Oggetto Richiesta modifica al reticolo idrografico in Localita Fossone nel Comune di Carrara  
Richiedente Geom Gianluca Lombardi per conto della Sig.ra Barbara Gamba  
RISPOSTA

**Oggetto** Richiesta modifica al reticolo idrografico in località Fossone Basso nel Comune di Carrara  
**Richiedente** Gianluca Lombardi su delega della Sig.ra Barbara Gamba

### **ISTRUTTORIA**

**FIG 2 B – Stralcio carta reticolo idrografico regionale**

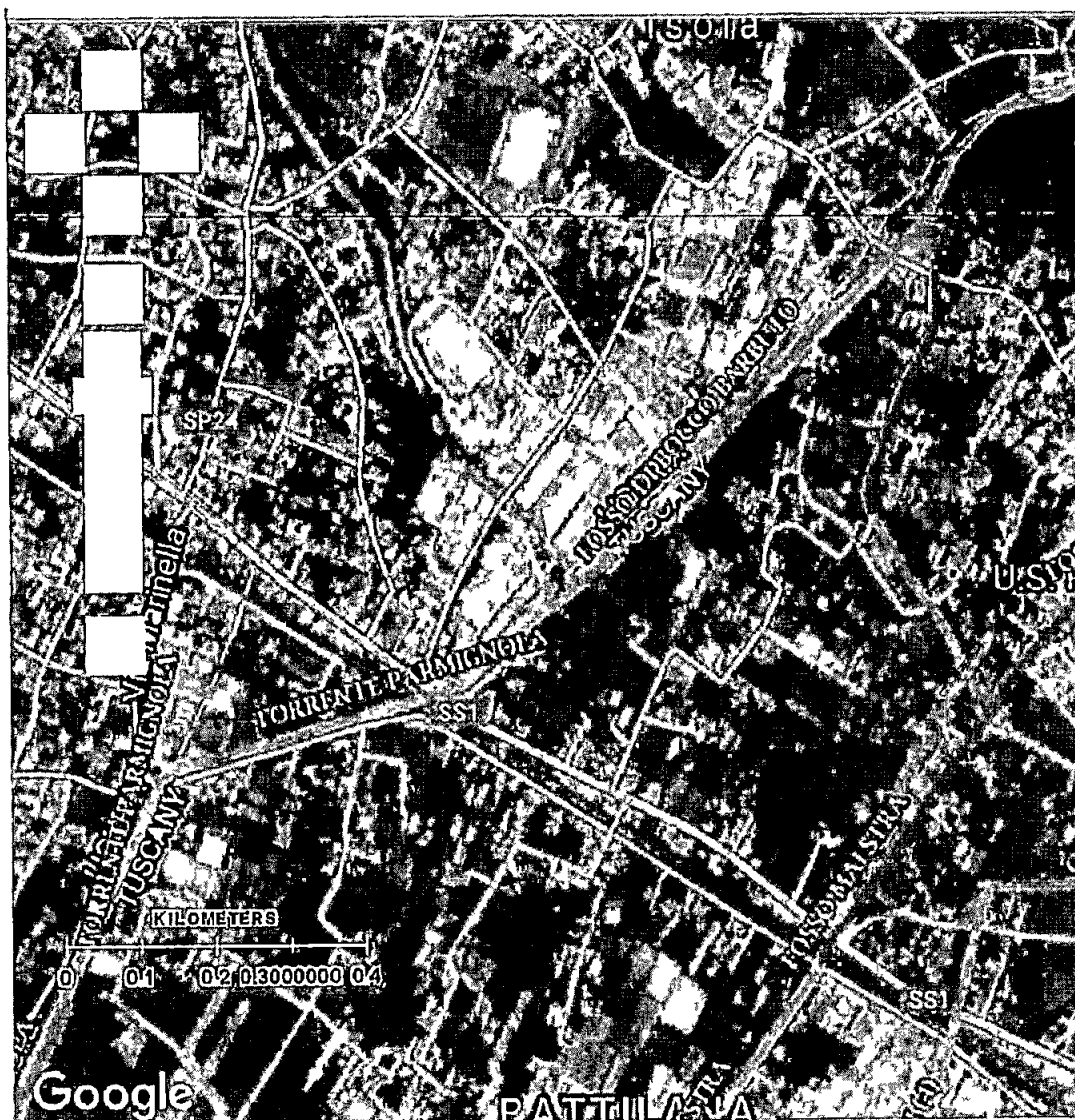
Si rappresenta inoltre che, alla luce della documentazione presentata, delle verifiche catastali fatte e di quanto emerso in sede di sopralluogo, si ritiene che la modifica non possa limitarsi al tratto oggetto della richiesta. Infatti, è emerso che il **tratto a valle**, fino alla linea rossa di fig. 2B, ha sostanzialmente funzione di raccolta e convogliamento delle acque meteoriche verso la Fossa Maestra e non è risultato accatastato al Demanio Idrico dello Stato né storicamente né all'attualità. Per tali motivi se ne propone l'**eliminazione dal reticolo idrografico RT**.

Il tratto complessivo che si ritiene debba essere eliminato dal reticolo idrografico regionale in quanto in quel tratto ha sostanzialmente funzione di raccolta e convogliamento delle acque meteoriche verso la Fossa Maestia

Fig 2 A – Stralcio del reticolo idrografico regionale Con la freccia rossa l'area di proprietà della richiedente

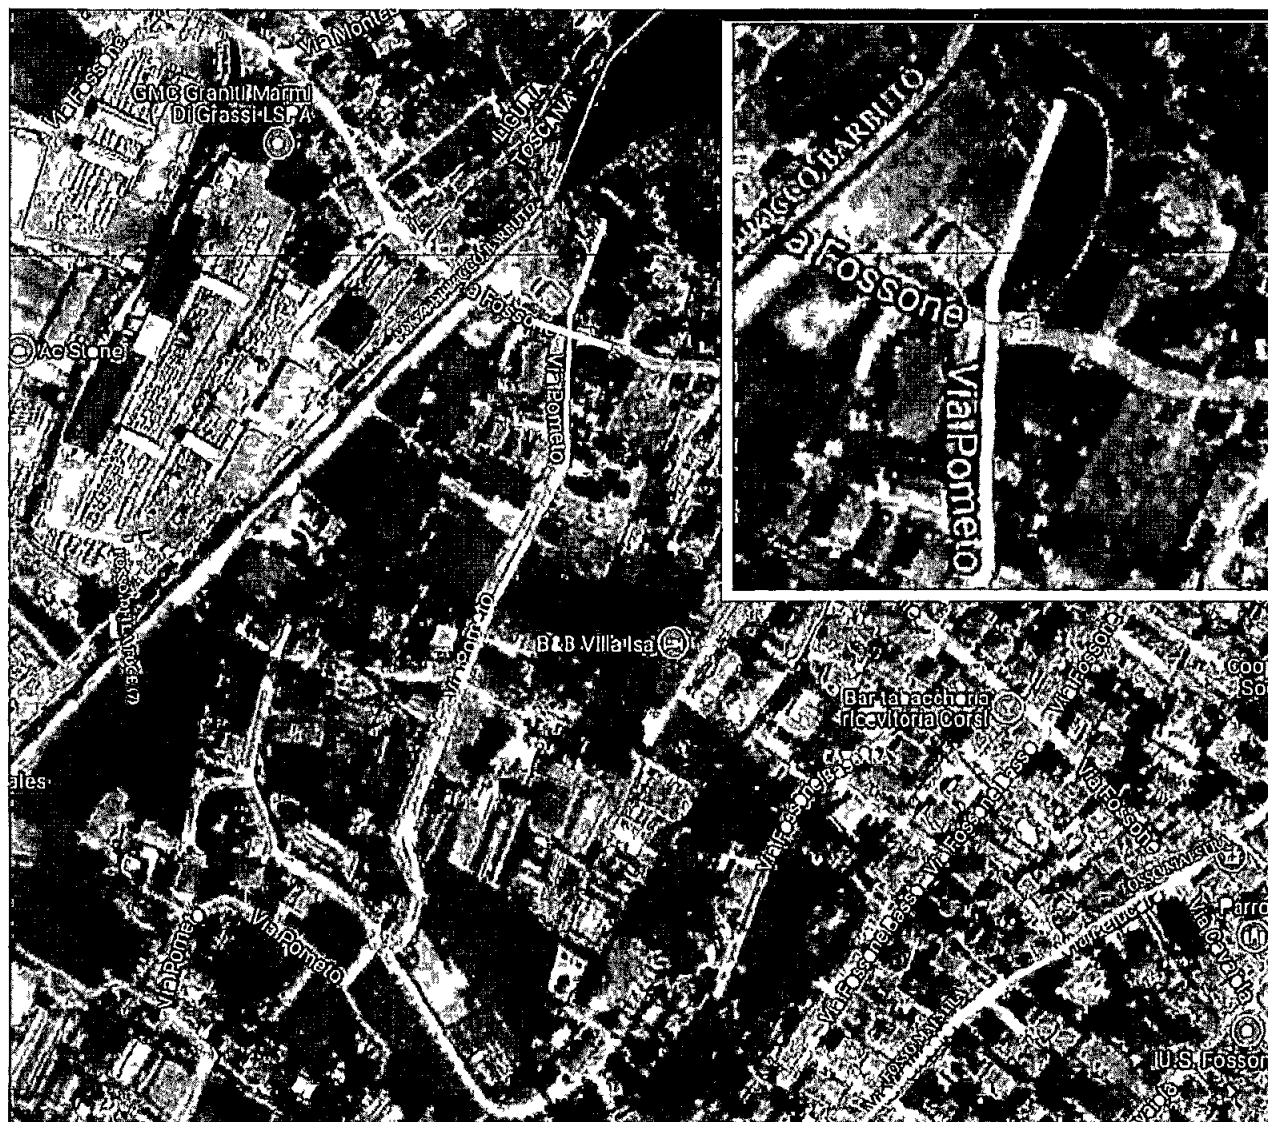
In corrispondenza della proprietà della richiedente e a monte della stessa (tratto a nord della linea gialla e racchiuso dall'ovale lilla in Fig. 2A) non sono presenti né compluvi morfologici, né tombature né emergenze idriche.

Visto quanto sopra, si ritiene che la rappresentazione grafica attuale di tale tratto nel reticolo idrografico regionale si configuri come **mero errore grafico** e, conseguentemente, che la richiesta della Sig.ra Gamba sia **accoglibile**.

- al tratto a monte della linea gialla e racchiusa dall'ovale lilla in Fig. 2A, oggetto della richiesta di modifica per mezzo errore grafico, non corrisponde in sito alcun corso d'acqua, neanche tombato, e neppure sono presenti emergenze idriche naturali,
- l'asse idrico in corrispondenza di Via Pometo, sia nei brevi tratti a cielo aperto che in quelli tombati con griglie stradali collegate, raccoglie le acque meteoriche ed è dunque assimilabile ad una fognatura bianca, il tutto è ben rappresentato nelle foto da 1 a 6 presenti nell'istanza, che nella presente si riprendono.

Foto n 1 – vista griglia a monte di Via Pometo

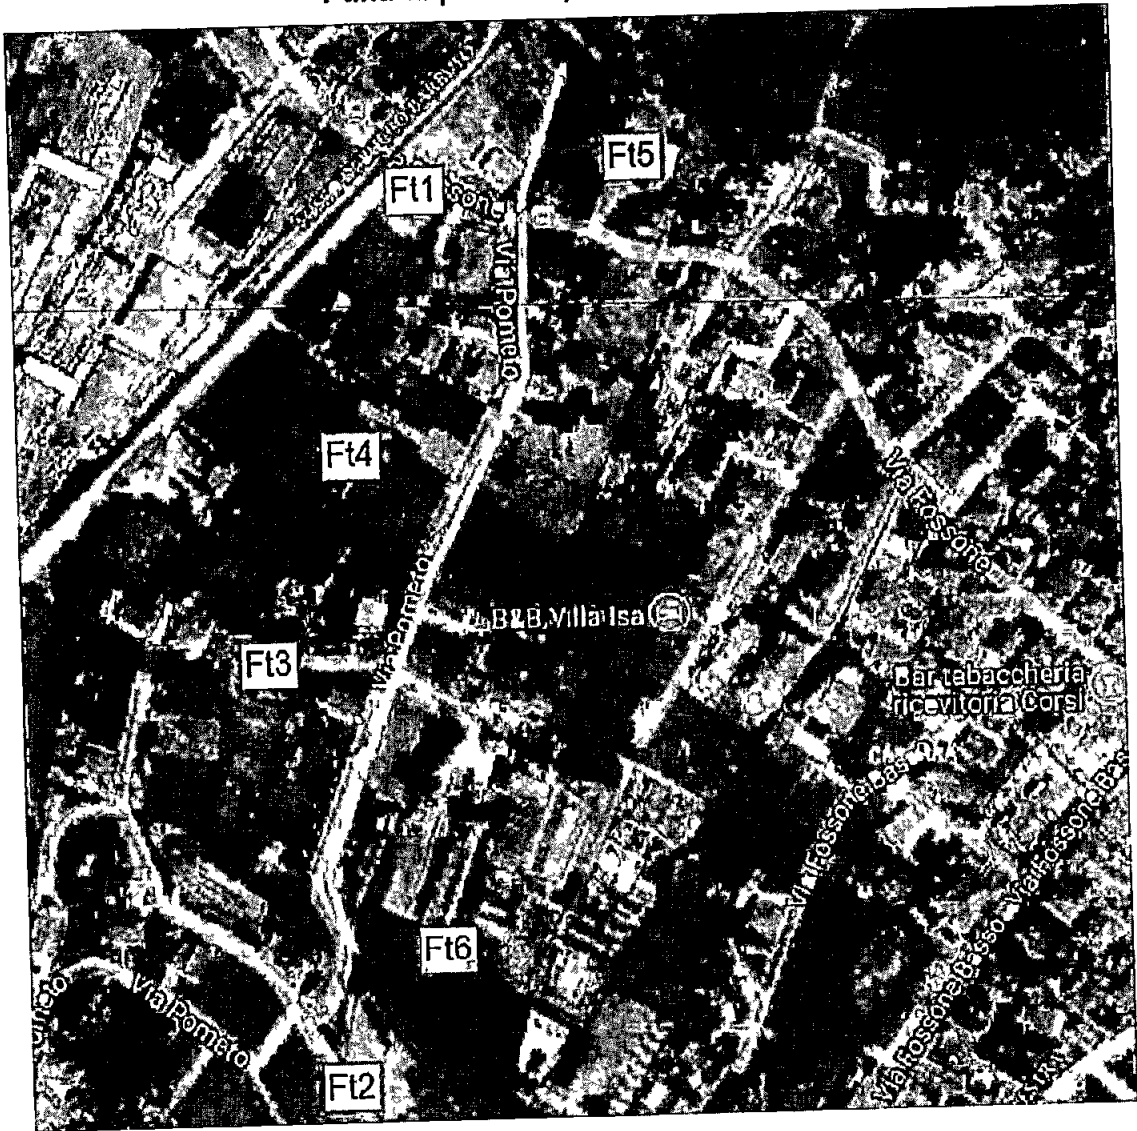
In particolare, si è rilevata una griglia di raccolta delle acque piovane superficiali posta a bordo strada, in corrispondenza dell'incrocio Via Pometo - Via Fossone Basso, così come riportato in foto n. 1. "Tale griglia raccoglie le acque di scolo superficiali e le adduce, alternando tratti tombati e non, lungo Via Pometo, sino a divenire un fossato a cielo aperto (vedi foto n. 2 e 6) con indicato nel reticolo regionale. Nel tratto di Via Pometo a monte del tratto a cielo aperto, il canale risulta tombato in corrispondenza di muri di cinta e/o attraversamenti carrabili, mentre per i restanti tratti è di tipo a cielo aperto (vedi foto n. 3 e 4).
